QUADERNO DEGLI ATTORI

OSSERVAZIONI SUL PROGETTO DI FATTIBILITA' TECNICO ECONOMICA RADDOPPIO DELLA TRATTA PM228-CASTELPLANIO LOTTO 2 GENGA - SERRA SAN QUIRICO

Dibattito pubblico Orte Falconara
Lotto 2 Genga – Serra San Quirico
indetto da: RFI – Rete Ferroviaria Italiana

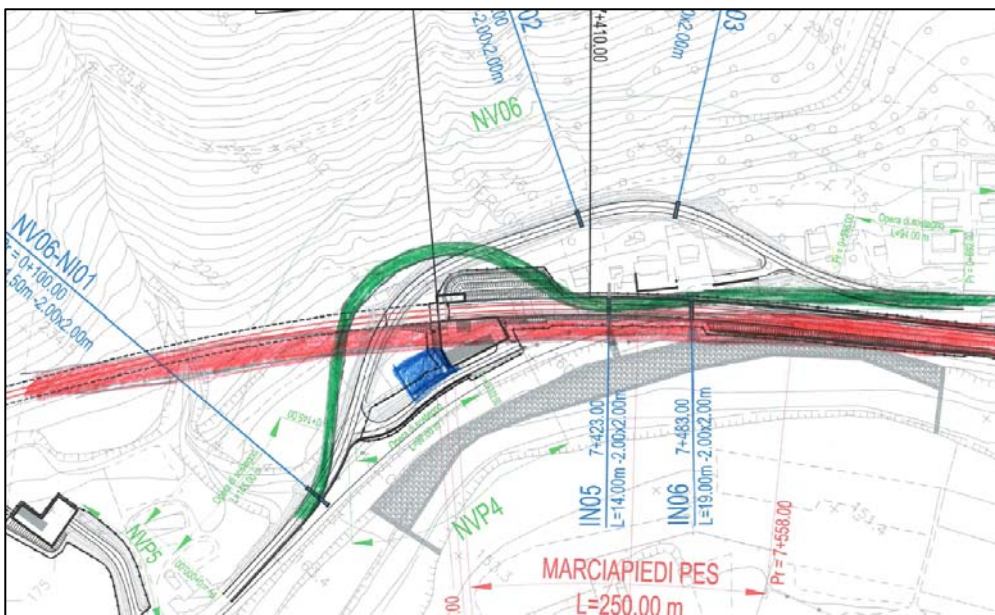
Effettuando una modifica al tracciato ferroviario nell'intorno della variante alla strada provinciale NV06 con spostamento del sedime di alcune decine di metri a Sud/Est si consentirebbe di non realizzare modifiche di sorta della strada provinciale nell'intorno delle abitazioni del centro abitato di Murano, potendo così realizzare la nuova strada di Variante in sovrappasso solamente una volta superati questi immobili.

La proposta progettuale che si porta alla Vostra attenzione prevede quindi – come di seguito sommariamente rappresentato – uno spostamento a Sud/Est (traslazione verso il basso nell'immagine riportata) del sedime ferroviario di progetto, e quindi dell'imbocco in galleria, la **prosecuzione** nel medesimo sedime esistente di parte della Strada Provinciale nelle zone poste in corrispondenza dell'abitato e, una volta superato questo, la realizzazione di un sovrappasso alla ferrovia.

Figura 9 – Planimetria ricucitura strada provinciale SP14 denominata NV06, contenuta nel progetto di fattibilità tecnica economica del Lotto 2 (Genga-Serra San Quirico).

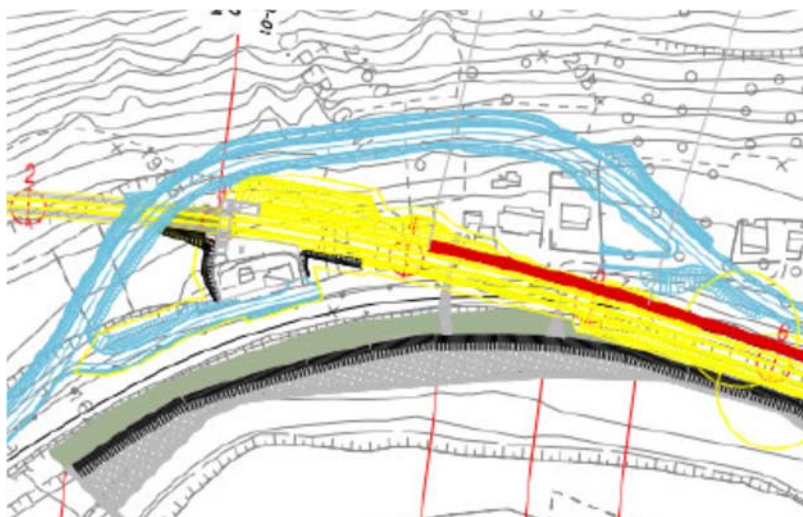
Dall'analisi del progetto del Lotto 2 della direttrice Orte-Falconara, attualmente nella fase di studio di fattibilità tecnico economica, emerge che il nuovo tracciato prevede una modifica rispetto all'asse del tracciato originario ed una variante della viabilità lungo la SP14; in particolare emerge che il nuovo tracciato della linea ferroviaria interromperà l'esistente strada provinciale SP14, comportando di fatto la necessità di adottare una modifica del tracciato attuale. A tal proposito, Italferr propone una variante alla circolazione denominata NV06 in cui la strada, attualmente collocata parallelamente al lato Sud-Est dell'edificato dei Sig.ri Orazi, verrà spostata a monte dei quattro edifici, salendo di quota da una proprietà terza e percorrendo a mezza costa le quattro proprietà fondiarie (sempre di proprietà dei Sig.ri Orazi) nella parte retrostante l'abitato in questione.
